STRADA STATALE 4 "VIA SALARIA"
**Adeguamento della piattaforma stradale e messa in
 sicurezza dal km 56+000 al km 64+000 e dal km 64+000 al km 70+800**

PROGETTO DEFINITIVO

STUDIO DI IMPATTO AMBIENTALE

Richiesta di integrazioni da parte della COMMISSIONE TECNICA DI VERIFICA DELL'IMPATTO
 AMBIENTALE – VIA E VAS
 NOTA DI RISCOントRO

Figura 1: Stralcio della carta geomorfologica in cui evidenzia la presunta interferenza di un corpo gravitativo con il tracciato in progetto

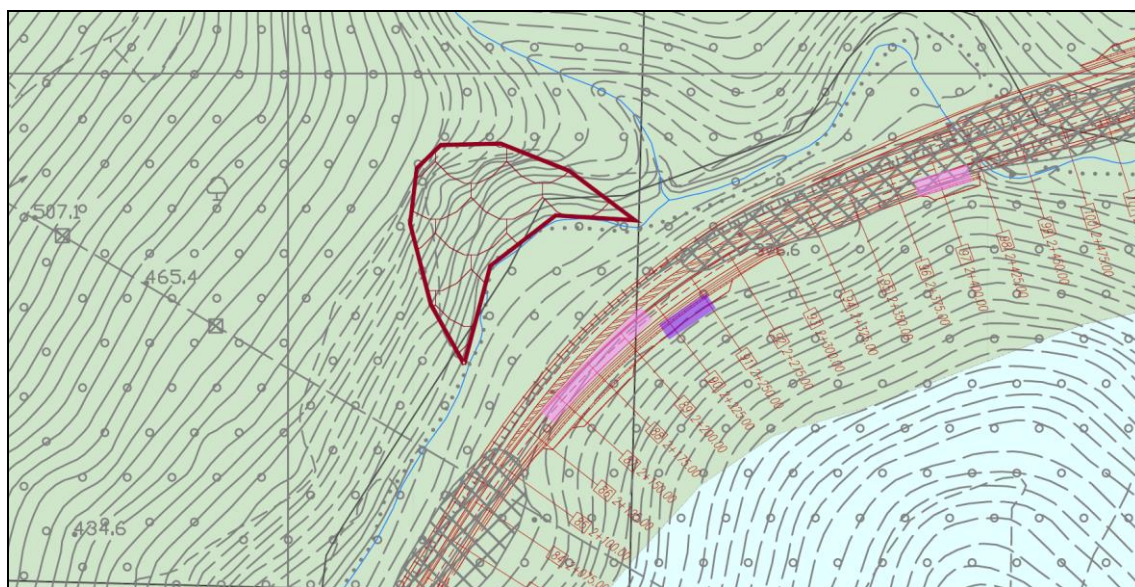
- 5.1. Lo SIA non riporta alcuna analisi dei Piani Stralcio per l'Assetto Idrogeologico (PAI dell'Autorità del Bacino del Tevere (ora Autorità di Distretto Appennino Centrale) limitandosi a riferirsi alla

cartografia del Piano di Gestione delle Alluvioni. In particolare per il Lotto 1, le cartografie relative all’inventario dei fenomeni franosi riportano aree in adiacenza alla S.S. 4 Salaria da valutare. Solo nella Reazione geologica di Lotto 1 si fa cenno ad un fenomeno gravitativo da attenzionare. Si chiede di approfondire tale aspetto facendo riferimento esplicito ai diversi Piani e cartografie della AdB.

L’analisi richiesta è contenuta negli elaborati specifici di geologia, nello specifico all’elaborato T01GE01GEORE01B – cap. 5 T02GE01GEORE01B - cap 6.1 Tali elementi sono stati sintetizzati nella relazione SIA aggiornata.

In particolare, per quanto riguarda il Lotto 1, nella carta geomorfologica (T01GE01GEOCG06A-10A), sono state riportate le informazioni ricavate dal Piano di Assetto Idrogeologico (PAI) e dell’Inventario dei Fenomeni Franosi in Italia (IFFI) riguardo tutti i movimenti gravitativi presenti nell’area. Quest’ultimo segnala la presenza di un unico movimento franoso (Figura 1) per colamento lento, possibilmente riconducibile alla coltre di alterazione superficiale, non interferente con l’asse in progetto. Nel PAI sono altresì individuate aree di attenzione (presumibilmente legate allo stesso tipo di movimento) in cui non si è riscontrata nessuna interferenza col tracciato in progetto. A tal proposito in Figura 2 è presente uno stralcio della carta geomorfologica in cui è indicato un’areale definito dal PAI come area di attenzione per instabilità. Dalle indagini di campo non è stato individuato nessuna morfologia riconducibile ad un deposito di frana. La delimitazione bibliografica risulta infatti grossolana e poco assilabile al contesto morfologico analizzato.
